**Avis de la mission régionale
d'autorité environnementale
Centre-Val de Loire
sur la création d'une centrale photovoltaïque au sol à
Mézières-Lez-Cléry (45)
Demande de permis de construire**

n°2021-3399

*Caractérisation des zones d'enjeux de biodiversité lors de l'étude d'impact du parc photovoltaïque initial
(Source : étude d'impact 2016)*

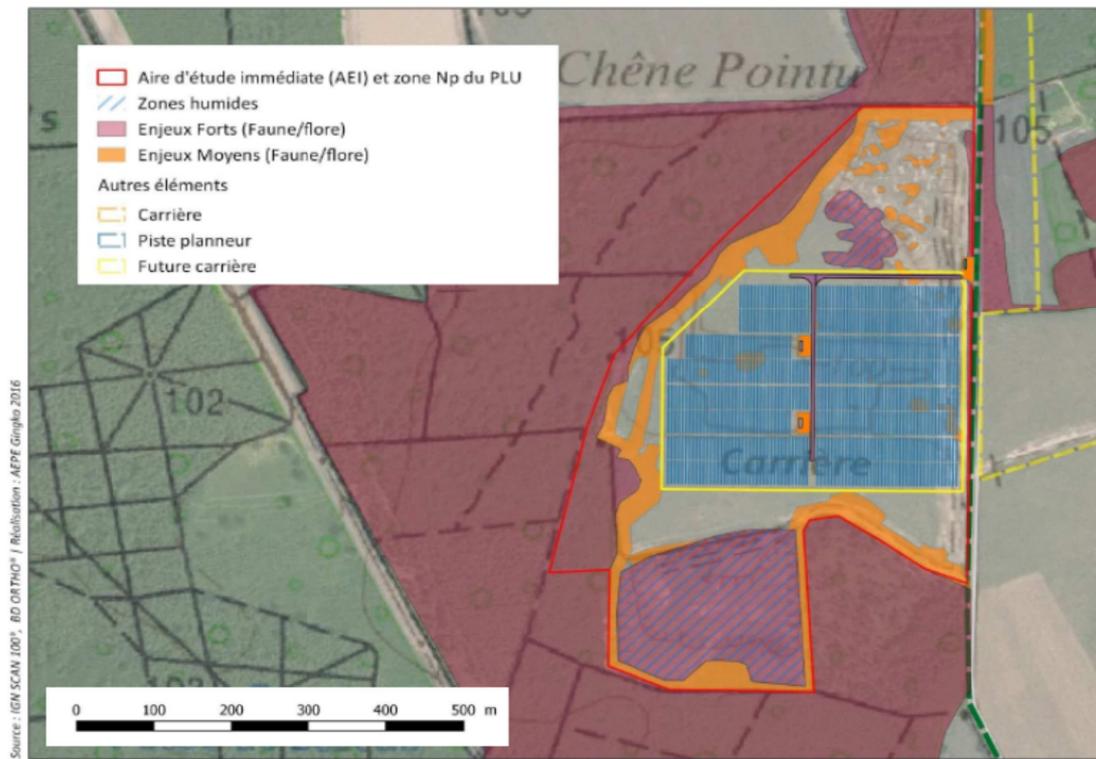
Le déroulé de la séquence « éviter-réduire-compenser » (ERC) mené dans l'évaluation environnementale en 2016 a conduit à définir des zones d'évitement sur lequel le présent projet vient s'implanter.

La remise en cause de la séquence ERC du projet initial, bien qu'argumentée dans l'évaluation environnementale actuelle par un affinement de la connaissance du secteur interroge.
